ZONNEVELD WIJKERBROEK WEST
Beantwoording Checklist Veiligheidsregio
Utrecht bij zonnevelden

1 juli 2020

Memo – Brandveiligheid Zonneveld Wijkerbroek West

BETREFT RO-PLAN: Zonneveld Wijkerbroek West

Figuur 10. Technische tekening Zonneveld Wijkerbroek West met de aanrijroute voor hulpdiensten en de andere – in de legenda – toegelichte elementen van belang.

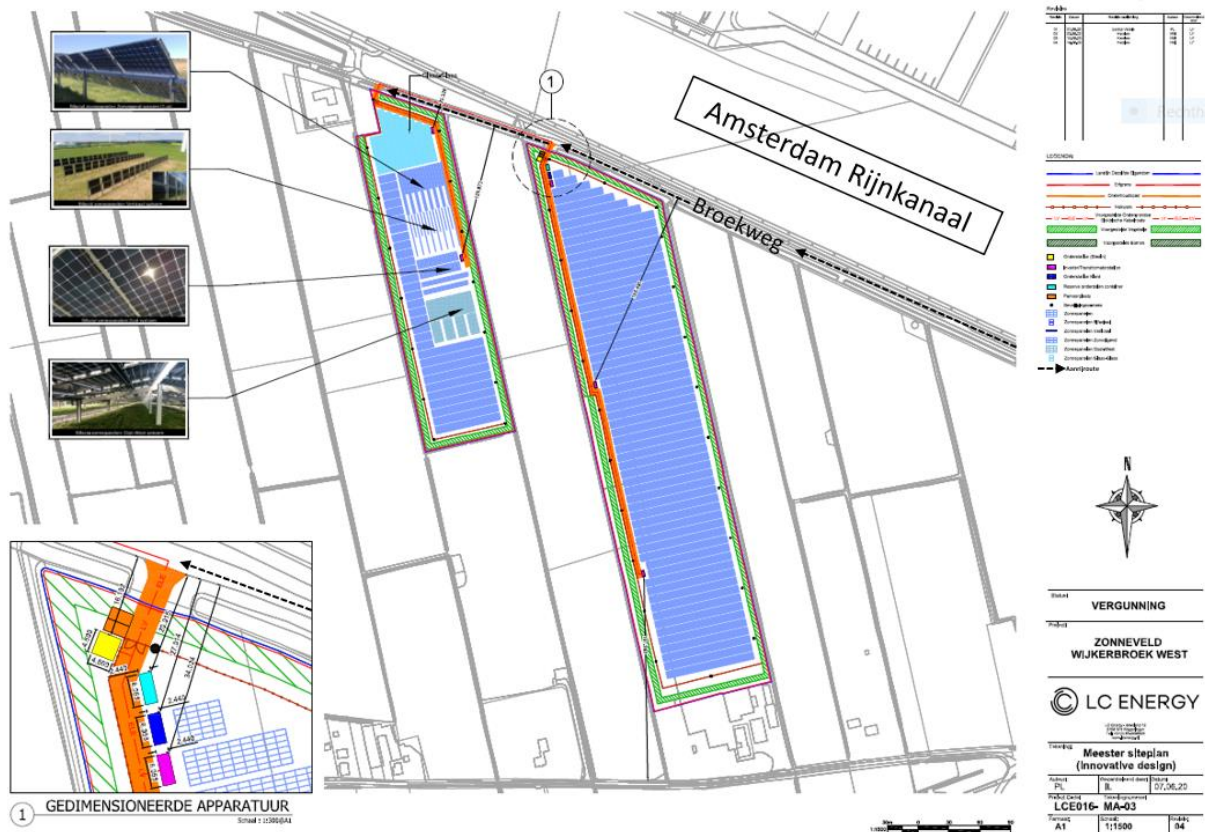
- 2) *Waar kunnen wij wel of niet rijden met onze voertuigen? Het belangrijkste is dat wij alle transformatorhuisjes op het zonnepark kunnen bereiken met onze voertuigen.*

Zonneveld Wijkerbroek West te Wijk bij Duurstede is te bereiken via de Broekweg ten oosten van huisnummer 6, langs de zuidzijde van het Amsterdam Rijnkanaal. Eenmaal ter plaatse loopt vanaf de ingang een onderhoudspad naar de transformatoren. Dit onderhoudspad kent de volgende minimeisen:

- De minimale breedte is 4,5 meter;
- Vrije hoogte is nergens beperkt;
- Binnenbochtstraal is overal minstens 5,5 meter;
- De buitenbochtstraal is overal minstens 10 meter;
- De aslast is minimaal 10 ton;
- De totale last is minimaal 30 ton.

Het onderhoudspad is vanaf de openbare Broekweg, via twee dammen over de ter plaatse aanwezige sloot, altijd toegankelijk. Voor toegang tot de transformatoren wordt ter plaatse van het inkoopstation een buissleutel opgehangen. In deze buissleutel is de mastersleutel van alle sloten van het park te vinden. In overleg met de brandweer wordt het type en bedienbaarheid van de buissleutel nader bepaald. Met deze mastersleutel is tevens toegang te verkrijgen tot het omheinde zonneveld. Via paden kan door de brandweer het ingangshek en de daarachter geplaatste transformatoren, bereikt worden. Ter plaatse is ruimte voor het keren van de brandweerauto.
